Tillæg 3 til lokalplan nr. 331 "Holmen II"

Modtagne henvendelser i høringsperioden 09.10.-10.12.2012

I forbindelse med offentliggørelse af lokalplanforslaget og trafiksaneringsprojektet.

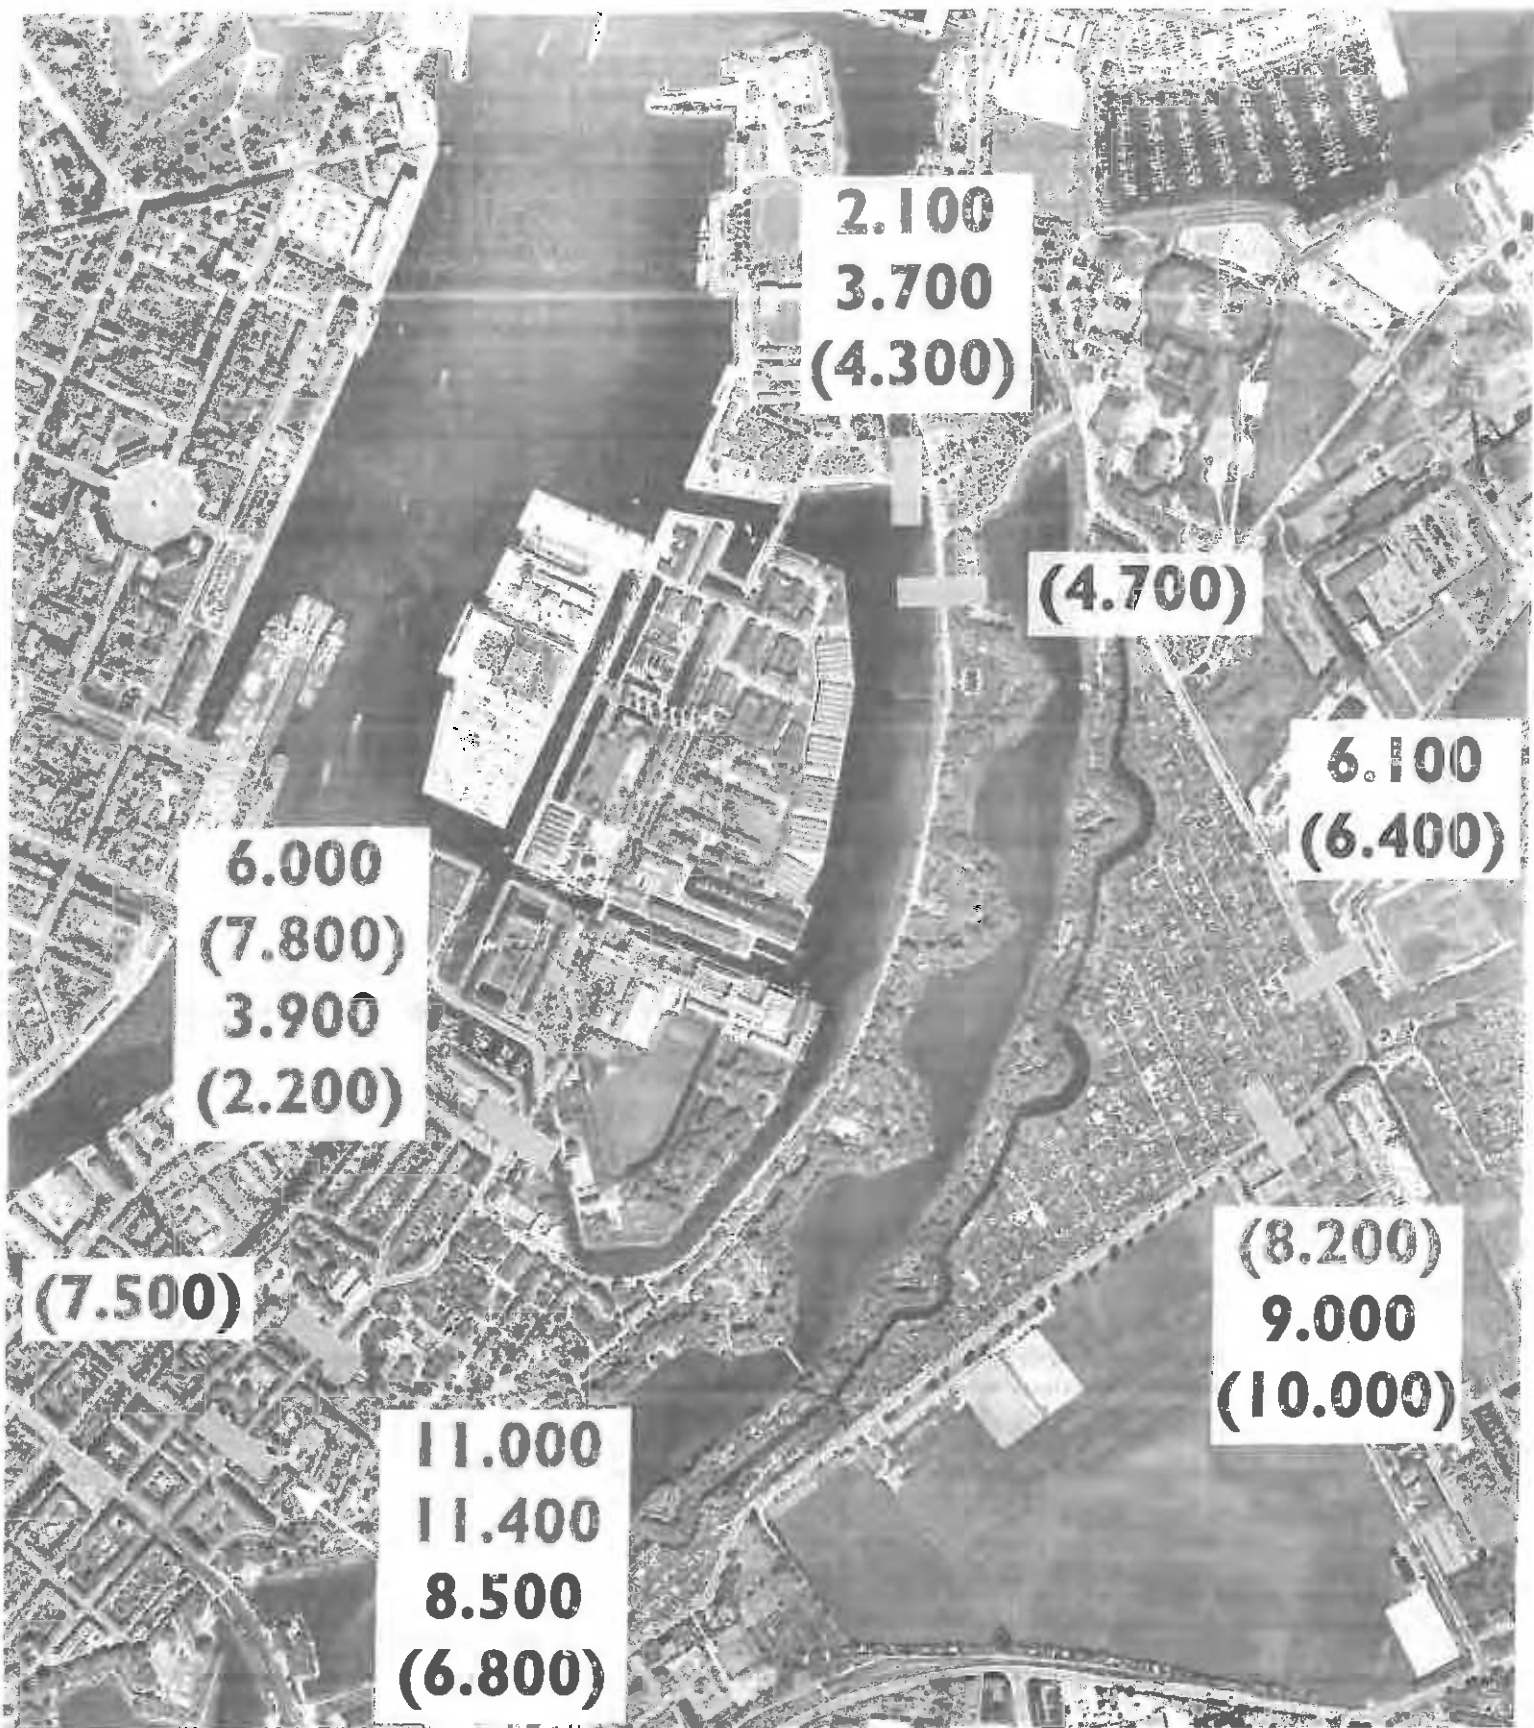
Der er udsving i trafikken fra dag til dag, på hverdage og weekends, og indenfor døgnets 24 timer, men de kommunale ÅDT tal harmonerer dårligt med optællingerne gjort tilbage i 2004, og de ældre trafiktællinger er heller ikke medtaget i forslagetets forprojektering.

- I 2002 blev der med slange optalt 11.403 biler ved Frelser Kirken, hvor mere end 7.000 skulle videre på den anden side af Trangraven dvs. til Holmen.
- I 2004 var Pusher Street lukket, og tallet ved Frelser Kirken faldt til 8.500 biler, hvor de 3.900 skulle videre på den anden side af Trangraven dvs. til Arsenaløen og busslusen til Holmen.

Skulle der, som forvaltningen anfører, mellem Torvegade og Burmeistersgade i 2013, færdes 6.500 køretøjer, hvor de 2.200 af køretøjerne har et ærinde enten på Refshalevej, i Aladdin, på Bodenholfs Plads, Christiansholm, Arsenaløen eller Holmen, så må det siges at være tal, som **ikke baserer sig på fagligt funderede overvejelser. De er ude af trit med virkeligheden. Det er lige før der er flere bilejerskaber i området end der er bilture.** Det samme gælder for kommunens estimerede mertrafik uden en busluse på 1.800 køretøjer til/fra Holmen, svarende til samlet 4.000, som i 2002 udgjorde en trafik på mellem 7.000 – 8.000 køretøjer, og hvordan de 1.800 køretøjer forventes at blive reduceret til 300, svarende til 150 køretøjer hver vej, er gådefuldt.
